制動装置（衝突被害軽減制動制御装置）について

改善対策番号：564

平成30年12月12日、UDトラックス株式会社が下記の改善対策を国土交通省に届出しました。

改善箇所説明図

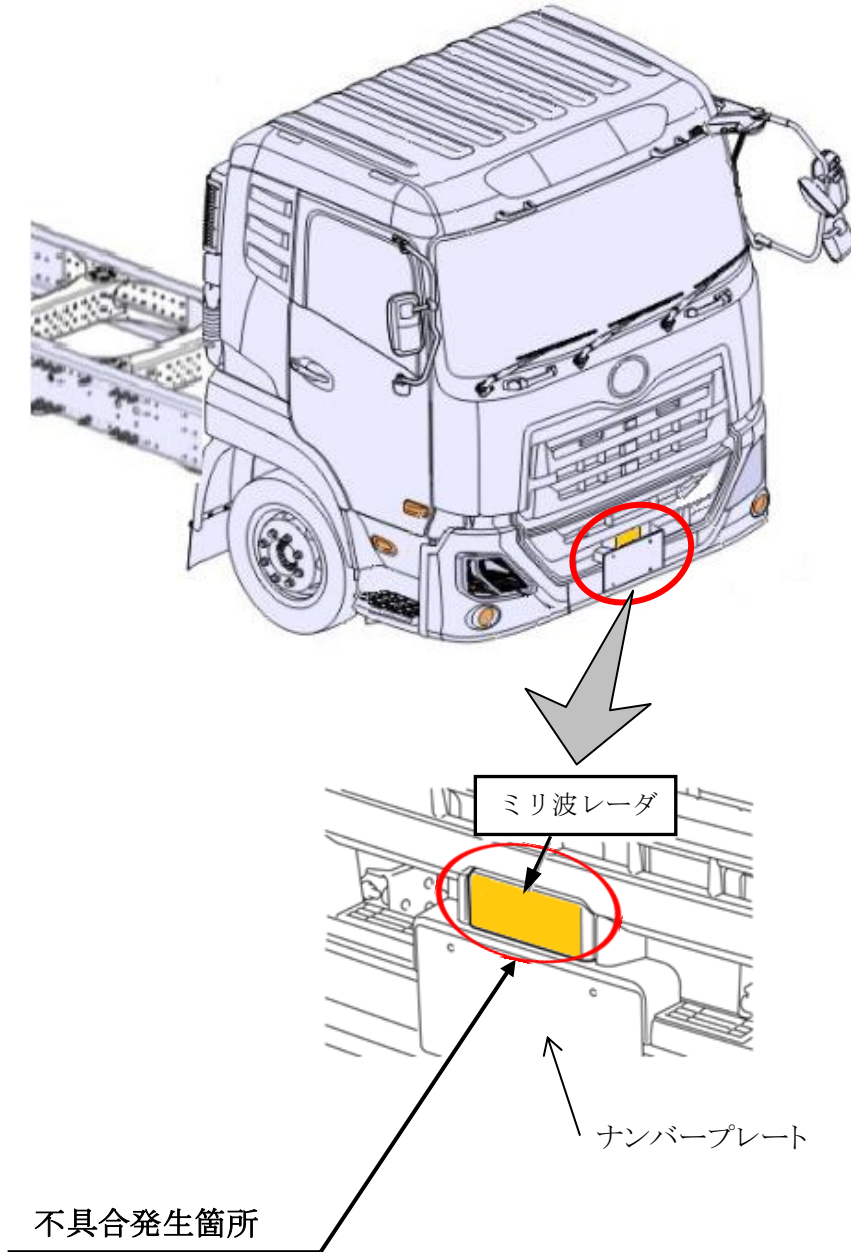
衝突被害軽減制動制御装置（トラフィックアイブレーキシステム）装着車において、ミリ波レーダによる障害物検知プログラムの機能限界により、先行車がない状況下で道路等の下を潜る構造のアンダーパス道路を通過する時や高速道路の出入口ゲート付近を走行した際に、ミリ波情報を稀に前方障害物と誤認識することがある。そのため、表示モニタに警告表示がされるとともに警告音を発し、使用者の予期せぬ急制動がかかるおそれがある。

全車両、ミリ波レーダの障害物検知プログラムを対策プログラムに書き換える。

識別：作業完了車には、運転席側ドア開口部のドアストライカー部分に白色または黄色ペイントを塗布する。
